AUTORIDAD NACIONAL DE LICENCIAS AMBIENTALES
- ANLA -
RESOLUCIÓN
(00304)

“Por la cual se resuelve un recurso de reposición contra la Resolución 0391 del 29 de abril de 2014”

Que mediante Resolución 0391 del 29 de abril de 2014, la Autoridad Nacional de Licencias Ambientales - ANLA, negó la Licencia Ambiental solicitada por la empresa CANACOL ENERGY COLOMBIA S.A., identificada con el NIT 830095563-3, para el proyecto "Bloque de Exploración COR39", localizado en jurisdicción de los municipios de Suárez y Flandes en el departamento del Tolima y Girardot, Tocaima, Ricaurte, Agua de Dios y Nilo, en el departamento de Cundinamarca.

Que mediante memorial con radicación 4120-E1-31190 del 17 de junio de 2014, la empresa CANACOL ENERGY COLOMBIA S.A., a través de apoderado, conforme con poder especial otorgado y que anexó a dicho memorial, interpuso recurso de reposición contra la Resolución 0391 del 29 de abril de 2014, con el que se solicitó revocar parcialmente el artículo primero, y en su lugar, conceder la Licencia Ambiental para el desarrollo de las actividades del proyecto "Bloque de Exploración COR 39".

Figura 1. Vías primarias y secundarias reportadas y descritas en el EIA

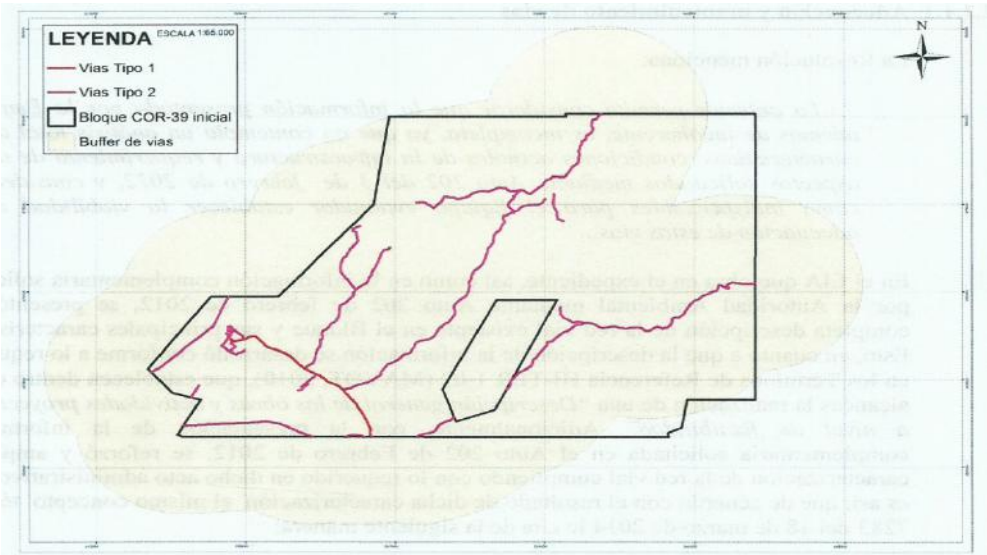
- ii. En la siguiente Figura se observan las vías primarias y secundarias reportadas y descritas en el Estudio de Impacto Ambiental, donde claramente se ratifica lo expresado por el concepto técnico respecto de la existencia de una malla vial en excelentes condiciones, que atraviesa el Bloque, desde la cual se podría desarrollar la red vial necesaria para acceder a los posibles sitios de perforación. Estos deberán ser ubicados de acuerdo con el resultado de la zonificación de manejo indicada en el Estudio de Impacto Ambiental.

- iv. Las vías terciarias a utilizar corresponden a aquellas que en el momento de la visita de campo contaban con la geometría y las características necesarias para el ingreso de maquinaria y equipos, teniendo en cuenta la implementación de las medidas de adecuación que se requieran en cada una de ellas. De esta manera es claro que los elementos aportados en el EIA y en la respuesta al Auto de requerimiento, son completos y suficientes en lo que respecta a la descripción y caracterización de las vías de acceso al proyecto. Esto, sin perjuicio de las actividades que se presentarían en el Plan de Manejo Ambiental específico, y de la solicitud de autorización a la autoridad ambiental en caso de llegar a requerir recursos naturales renovables para tales actividades.

Respecto a la propuesta de realizar la construcción de 80 Km de vías para accesos a las plataformas, aun considerando un escenario crítico de operación por parte de la Empresa y teniendo en cuenta la sensibilidad de las áreas a intervenir, así como la zonificación de manejo analizada por parte del equipo evaluador, se considera que la longitud solicitada supera las necesidades del proyecto; aún más, teniendo en cuenta que estos ramales se desprenderán de vías terciarias existentes, tal y como se describe en el EIA integrado, Capítulo 2 con número de radicado 4120-E1-13154 del 1 de abril de 2013, lo que no es coherente con lo presentado por la Empresa en el recurso de reposición, en donde enuncia que las nuevas vías se desprenderán de las vías primarias y secundarias.

Sin embargo, ninguno de los dos escenarios planteados por la Empresa son viables respecto a la propuesta de realizar la construcción de 80 Km de vías, debido a la densa red vial existente en la zona, lo que indica que el sobredimensionamiento en la construcción de nuevas vías, conllevaría a la generación de impactos negativos innecesarios, y que dada la densidad poblacional y sistemas hídricos presentes en el AID del proyecto, entre otros aspectos, esta actividad debe restringirse, tal como se plantea en la zonificación de manejo del proyecto. En la siguiente figura se muestra una imagen de la zona norte del bloque, municipio de Agua de Dios, en donde se evidencia con claridad lo enunciado anteriormente:

Figura 2. Localización parque ecológico Los Chorros

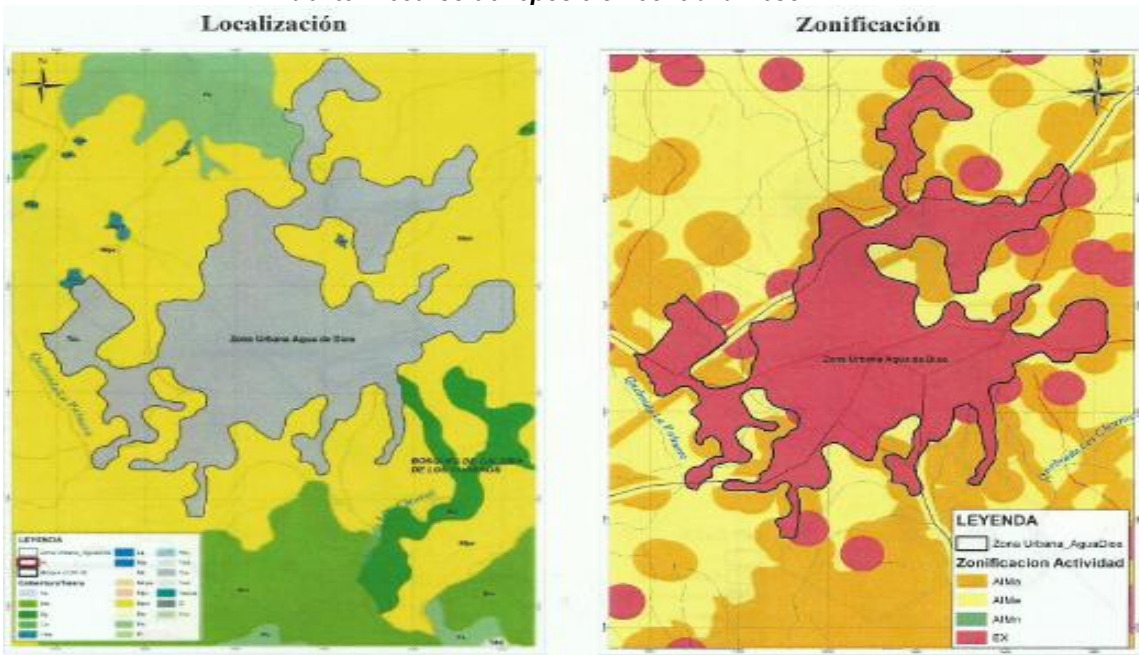
El área descrita en el POMCA del río Bogotá como Parque Ecológico Los Chorros corresponde a un sector del barrio Los Fundadores que al igual que las áreas anteriores no están circunscritas a un polígono específico pero se encuentran asociadas a coberturas de bosque de galería de la quebrada Los Chorros. Estas áreas de bosque de galería así como el sector urbano del municipio han sido identificadas como de baja y muy baja aptitud para el proyecto.

Figura 3. Localización vegetación andina vereda Manuel

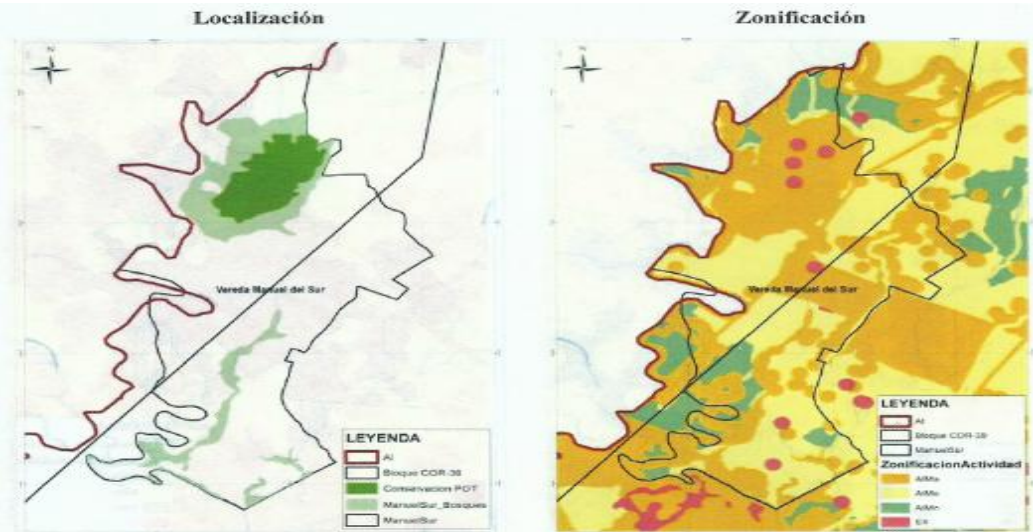
Vegetación andina de la vereda Manuel Sur: La vegetación andina de la vereda Manuel Sur fue incluida en el mapa de áreas sensibles (polígono en tono verde oscuro en la figura), ya que además de ser mencionada en el POMCA del río Bogotá es también incluida como un área de Conservación en el documento de Ordenamiento Territorial del municipio de Ricaurte y en dicho documento fue delimitada. Adicionalmente, en tono verde claro, en la figura se presentan los bosques fragmentados y de galería de la Vereda Manuel Sur, como se observa en la figura de zonificación las dos unidades fueron consideradas en la zonificación de manejo de la actividad.

Figura 4. Localización Cuchilla Piringallo

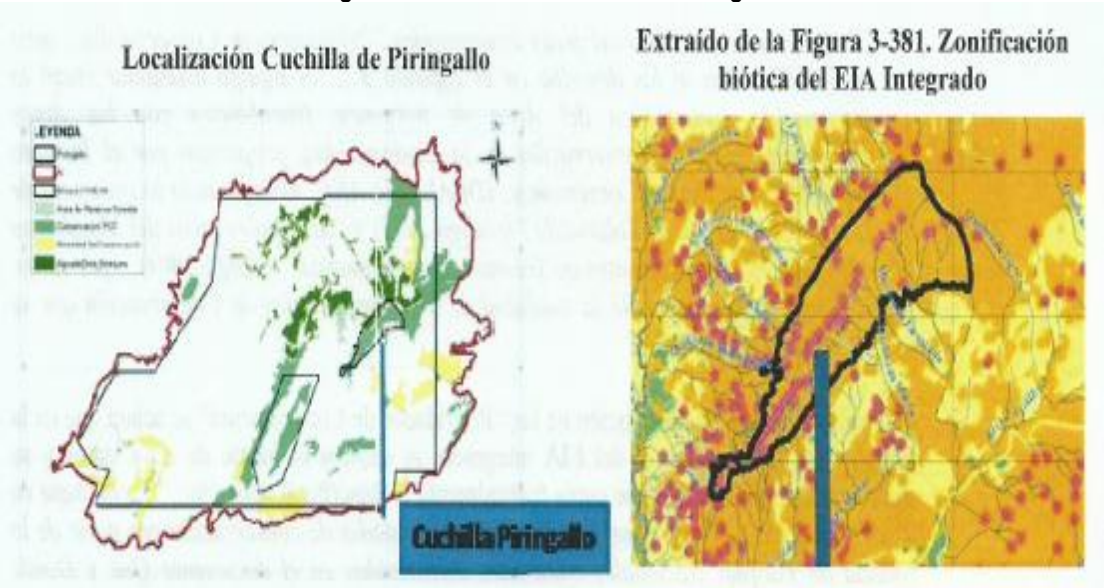
Cuchilla Piringallo: A partir de la información predial disponible en los documentos de ordenamiento territorial de los municipios de Nilo y Agua de Dios, de las curvas de nivel digitalizadas y teniendo en cuenta la toponimia de las planchas del IGAC utilizadas para la generación del mapa base del estudio, se delimitaron las áreas que corresponden a la cuchilla Piringallo. De acuerdo con esta delimitación, la cual se observa sobre las siguientes figuras, la cuchilla Piringallo coincide con las áreas establecidas por cada municipio como áreas de conservación del POT de Nilo y Bosques de Agua de Dios. Por lo anterior las áreas correspondientes a La Cuchilla Piringallo sí se encontraba identificada en la caracterización ambiental del área de estudio y, aunque su delimitación no corresponde a la oficial emitida por alguna Autoridad Ambiental, fue incluida dentro de la zonificación ambiental del Estudio.

Figura 5. Localización desembocadura del río Bogotá en el río Magdalena

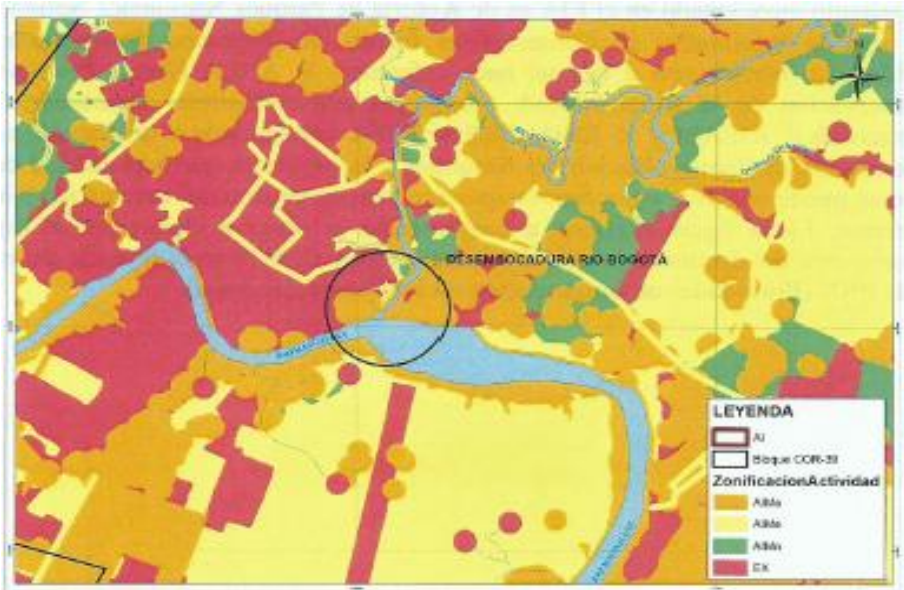
Desembocadura del río Bogotá en el río Magdalena: De acuerdo con el POMCA del río Bogotá la desembocadura del río Bogotá en el río Magdalena "...se constituye en un ecosistema de gran relevancia por la confluencia de dos ríos principales...". El sector donde el río Bogotá vierte sus aguas al Magdalena ha sido incluido en el estudio como un área de alta sensibilidad lo cual se puede constatar en la Figura siguiente.

Figura 6. Prioridades de conservación PNN VS Portafolio Andes ANH

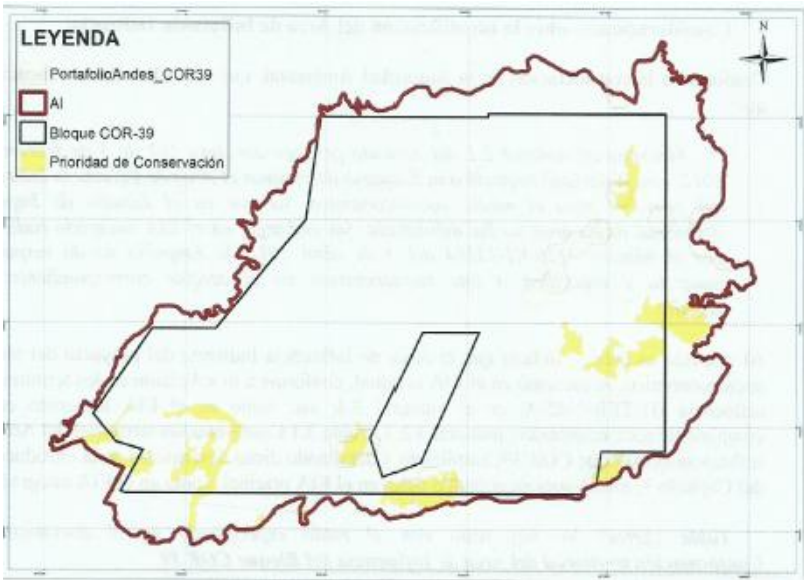
Con respecto a las áreas prioritarias de conservación, es importante aclarar que el documento mencionado en el EIA es de Autoría de Parques Nacionales Naturales (2011) y los .shp de Prioridades de Conservación fueron suministrados, directamente por dicha entidad. La herramienta a la cual hace referencia la ANLA (Áreas Prioritarias para la Conservación de la Biodiversidad, propuestas por el Instituto Humboldt, The Nature Conservancy, IDEAM y la ANH, 2008 y 2009), corresponde a un Estudio anterior a la información de Parques Nacionales Naturales y las unidades que esta entidad define, como bien se puede observar en la figura siguiente, son de generación automática y a una escala diferente. En la figura expuesta a continuación se observa claramente el aspecto de la información del documento ANH (Portafolio Andes COR 39 en la leyenda del mapa) frente al de PNN (Prioridades de Conservación en la leyenda del mapa).

Figura 3-105. Unidades hidrogeológicas del AI del Bloque COR 39

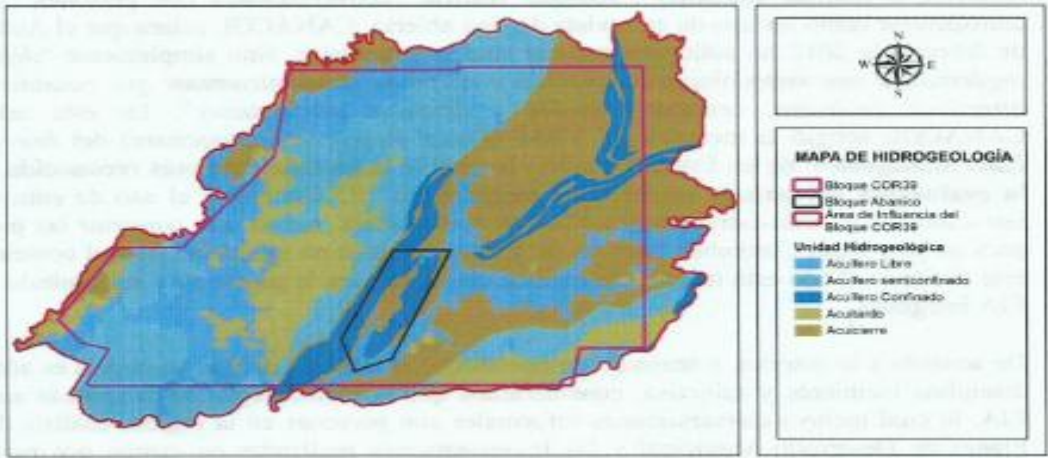
Al respecto y tomando como base las unidades hidrogeológicas presentadas en el EIA Integrado, (Figura 3-105 del Estudio y Geodatabase radicada ante la Autoridad Ambiental), y aplicando los criterios de mayor sensibilidad para las unidades de acuíferos establecidos por el equipo evaluador en la Resolución, el resultado de las áreas de sensibilidad alta corresponderían al 54,3% del área de influencia del Bloque COR 39 y no a un 72% como lo indica el equipo evaluador; de esta manera se contaría con un 45.7% de áreas en categorías de media y baja sensibilidad donde se podrían adelantar las actividades del proyecto.

Figura 3-381. Zonificación biótica

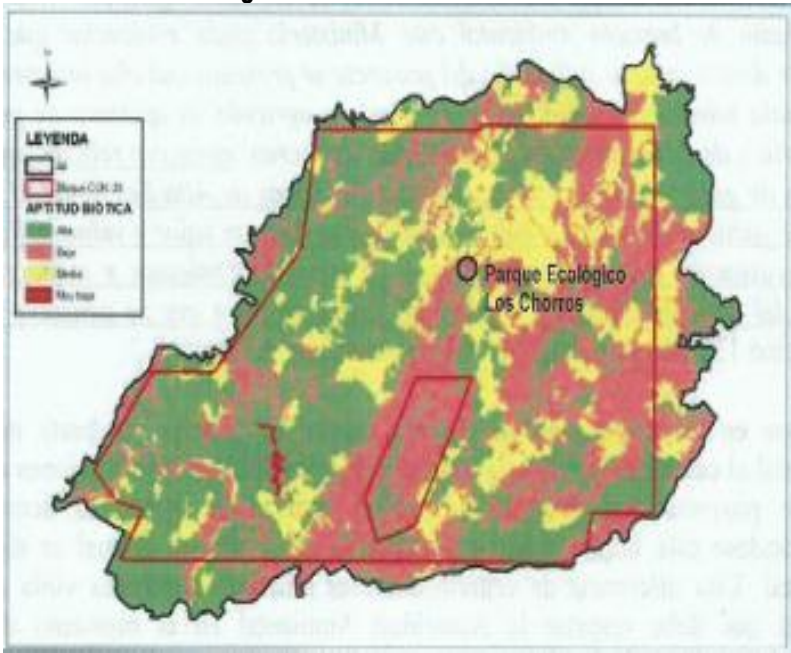
Como se presentó en detalle en el numeral 2.2.2 (ii Medio Biótico — Ecosistemas Sensibles y Áreas Protegidas) del presente recurso de reposición, la Empresa en el EIA Integrado del Bloque COR 39 (radicado ante la ANLA mediante comunicación 4.120-El-13164 del 1 de abril 2013) se incorporó dentro del análisis de áreas sensibles el Parque Ecológico Los Chorros. En la zonificación biótica las áreas correspondientes al Parque Ecológico los Chorros se clasificaron en la categoría de Alta Sensibilidad (baja Aptitud) para el desarrollo de las actividades del proyecto, como se observa en la Figura 3-381 del EIA integrado.

Figura 3-384. Zonificación síntesis ambiental del área de influencia del Bloque COR 39

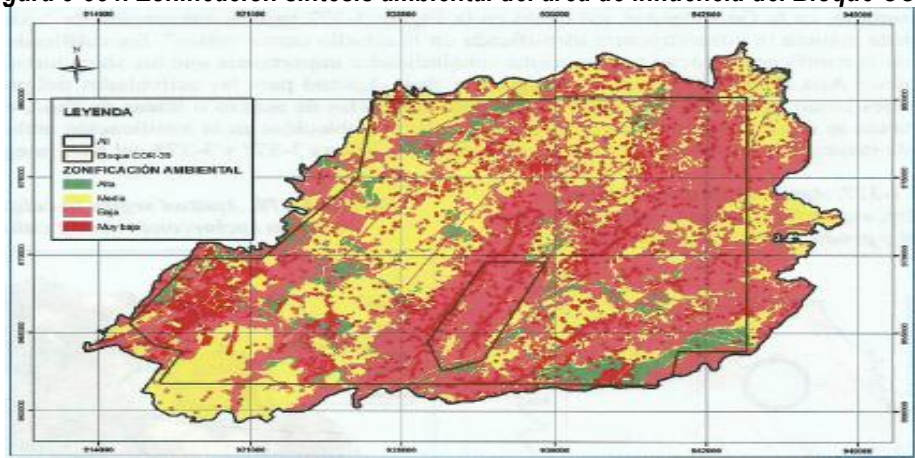
Por otra parte es necesario recordar que la zonificación ambiental se califica de manera independiente para cada uno de los medios, para posteriormente integrar la calificación individual en un mapa síntesis que reúne las calificaciones individuales, asignando las mayores sensibilidades a cada una de las unidades resultantes, obteniéndose de esta manera la zonificación ambiental de un área. De esta manera, en la Figura 3-384 del EIA Integrado, así como en el Mapa 22 Zonificación Ambiental del Anexo Cartográfico, se observa el resultado de la zonificación ambiental del Bloque COR 39, donde claramente se observan los cascos urbanos y sus áreas de expansión, los nacederos y el humedal el Yulo en las categorías de Alta y Muy Alta Sensibilidad Ambiental, es decir Baja y Baja Aptitud para el desarrollo de las actividades del proyecto, correspondiendo a áreas de exclusión e intervención con restricciones mayores dentro de la zonificación de manejo de la actividad.
